# **MODIFICAZIONI AL P.R.G.C. VIGENTE**

AI SENSI DELL'ART.17 COMMA 12 LETTERA "c"

## **RELAZIONE ILLUSTRATIVA**

PER AGGORNAMENTO DELLA CARTOGRAFIA DEL PRGC  
DEI PERIMETRI DI S.U.E. DELLE ZONE CC2.1 E CC2.2-CC2.3

P.R.G.C. Vigente II Variante Generale e s.m.i. – Stralcio

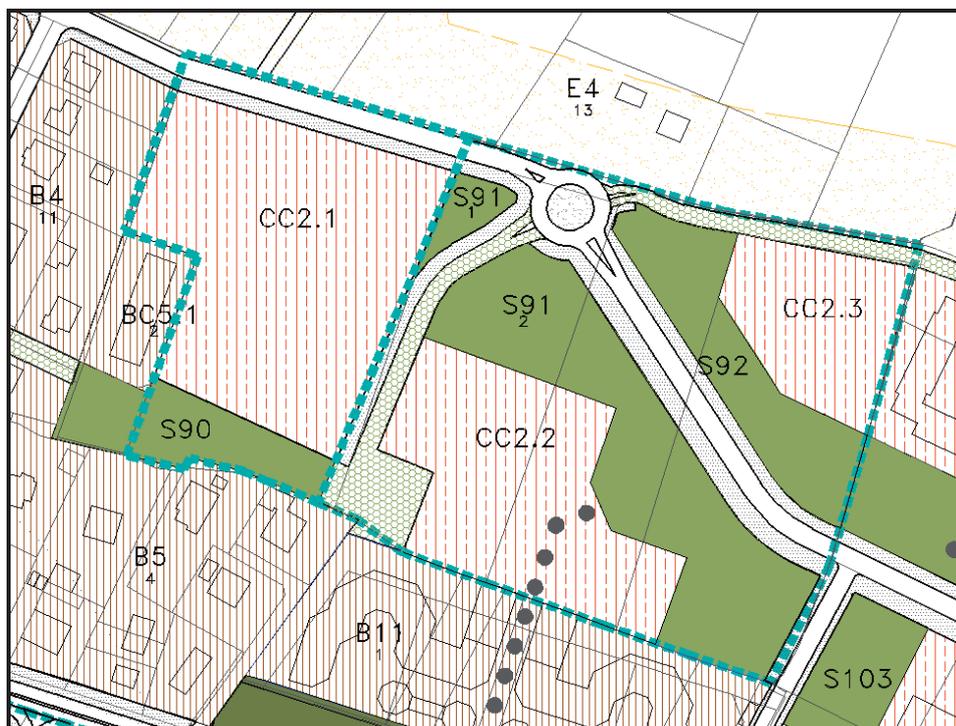
Il P.R.G.C. II V.G. vigente prevede attualmente la suddivisione tra i SUE CC2.1 e CC2.2-2.3 rappresentata nello stralcio che segue.

P.R.G.C. Vigente II Variante Generale con modifiche in variante – Stralcio

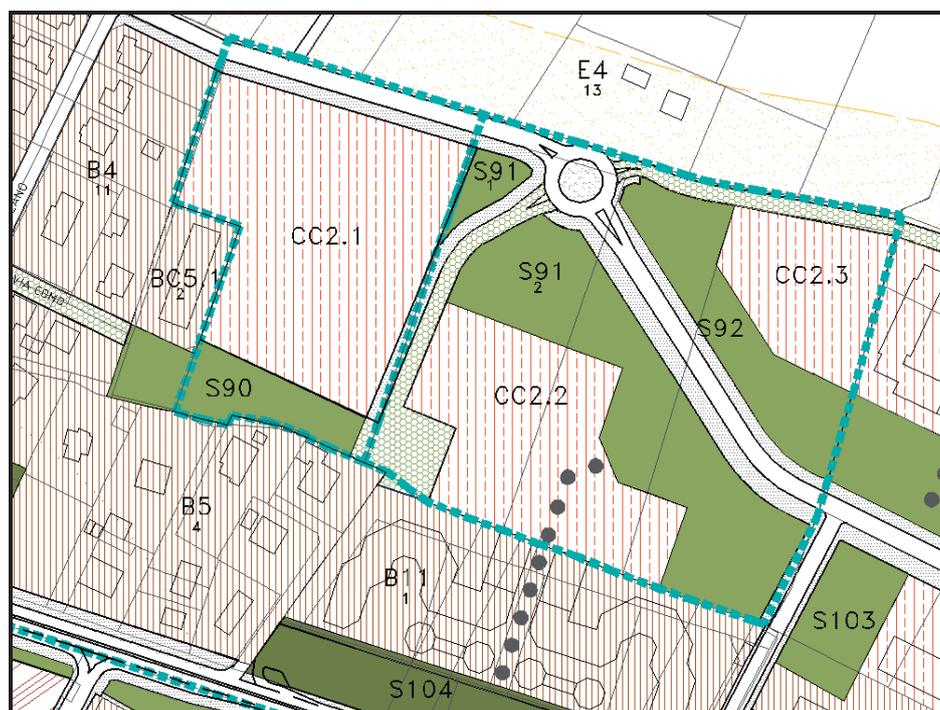
La variante prevede la rettifica dei perimetri di S.U.E. delle zone CC2.1 e CC2.2/CC2.3 e delle relative superfici territoriali che diventano:

zona CC2.1: da 13.846 mq a **14160 mq**

zona CC2.2-2.3: da 30.095 mq a **29.770 mq**

Le superfici fondiarie e le superfici lorde edificabili rimangono invariate e conseguentemente la stima degli abitanti teorici e le verifiche degli standard urbanistici.
